遷移過程における不確かさの影響評価に関するコメント回答

ULOFの格納容器破損防止措置の有効性評価 — 遷移過程における重要現象の不確かさの影響評価 —

ULOFの格納容器破損防止措置の有効性評価 —FCIの不確かさの影響評価—

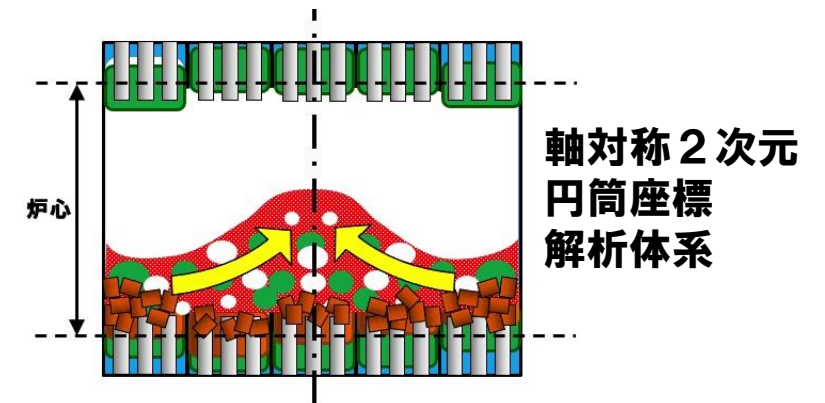
- No. 1 SIMMERの有効性評価への適用性に関して、不確かさの影響評価において、FCI、スロッシングの不確かさを包絡する保守的な設定となっていることを確認するため、不確かさの影響評価の検討過程における感度解析等について、定量的又は定性的に説明すること。例えば、FCIの発生時期や発生位置の影響をどのように把握し、不確かさの影響評価の条件を設定したのか、及び2次元円筒座標系での計算（スロッシング拳動、流動性の仮定を含む。）が十分な保守性を考慮していることの説明が必要である。

① 基本ケースは3次元体系で水平方向スロッシングによる燃料凝集を解析したが、ここでは燃料流出経路となる制御棒下部案内管を無視し、軸対象2次元円筒座標の解析体系で評価することにより、本来発生する周方向の流れや中心軸を横切る流れが強制的に中心軸に向かう径方向のみの移動となることで外側炉心の高Pu富化度燃料の中心に向かう同時移動（大規模な一斉凝集）を強要した。

【デブリベッド空隙率】

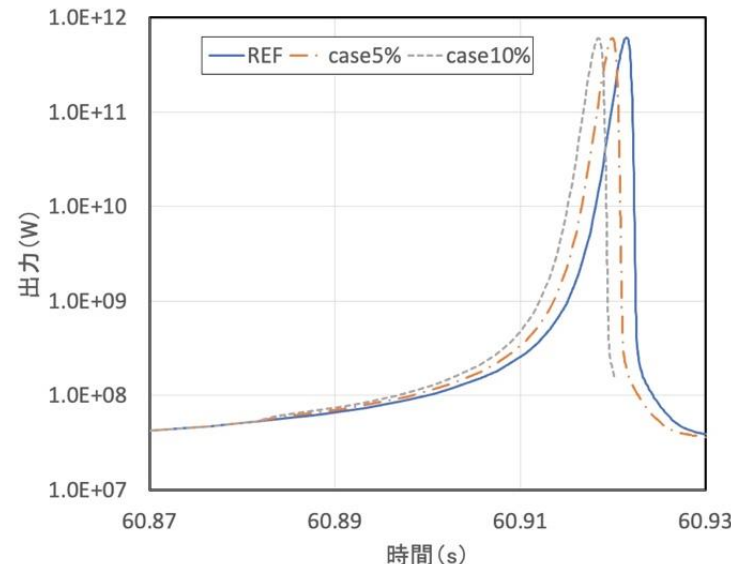
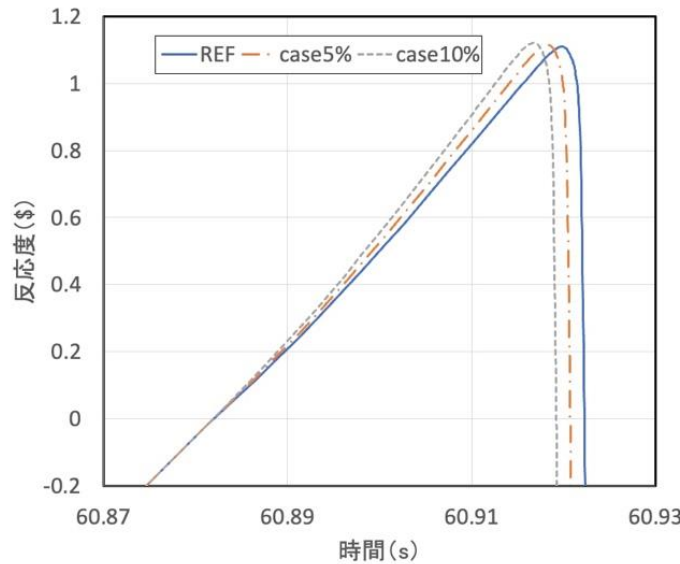
- No. 2 **デブリベッド冷却のD10試験の試験解析に関して、デブリベッドの発熱条件、厚み、粒径、空隙率、冷却材ナトリウムの流動等の条件が「常陽」の有効性評価の条件に適用できることを説明すること。また、デブリベッド冷却性の有効性評価の解析において、デブリベッドの発熱条件、厚み、空隙率等の設定について、不確かさの扱いも含めて妥当性を説明すること。併せて、燃料とスチールの完全混合を想定していることの妥当性を説明すること。**

下図に示すFARO/TERMOS試験^[2]及びFRAG4試験で得られたポロシティから、デブリベッド空隙率は0.6と設定している。

機械的エネルギー発生過程におけるエネルギー散逸

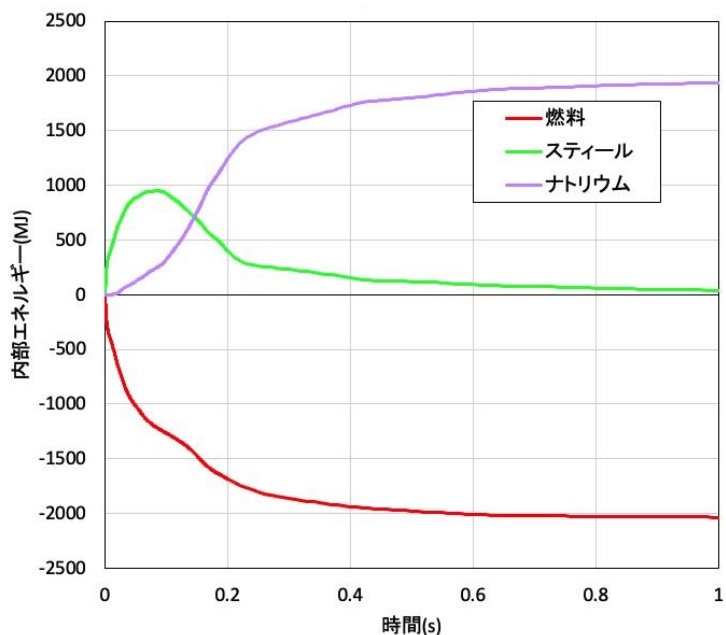
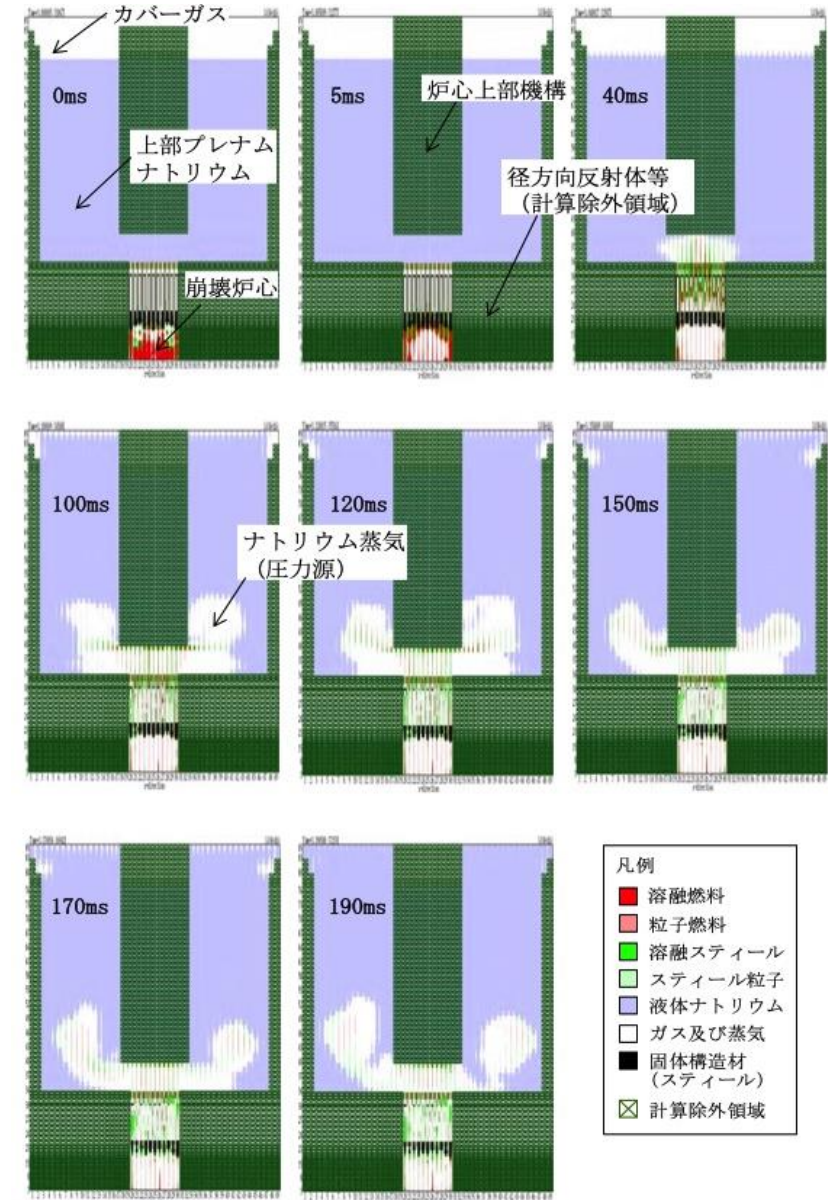
- No. 4 **機械的エネルギーの発生量を1.8MJ又は3.6MJと評価していることに関し、即発臨界超過に伴い発生したエネルギーが機械的エネルギーに変換されるまでの過程の中で、どこにエネルギーが散逸しているのか、エネルギー収支を定量的に示すこと。**

- 初期に炉心平均温度約5110°C（内部エネルギー約2300MJ）であった燃料は最終的に約2000MJのエネルギーをスチール及びナトリウムに移行してナトリウムにクエンチされ、平均温度約1000Kとなる。
- スチールの内部エネルギー、平均温度は燃料からの伝熱によって約100msでピーク値となった後、燃料から受けたエネルギーをほぼ全てナトリウムへ伝え、最終的に平均温度は約1160°Cで一定となる。
- 上部プレナムの底部に放出される炉心物質とナトリウムとのFCIによって機械的エネルギーが発生するが、炉心物質の温度は炉心部での出力逸走直後の高温状態ではなく、以上のエネルギー散逸過程を経て温度が低下した状態である。
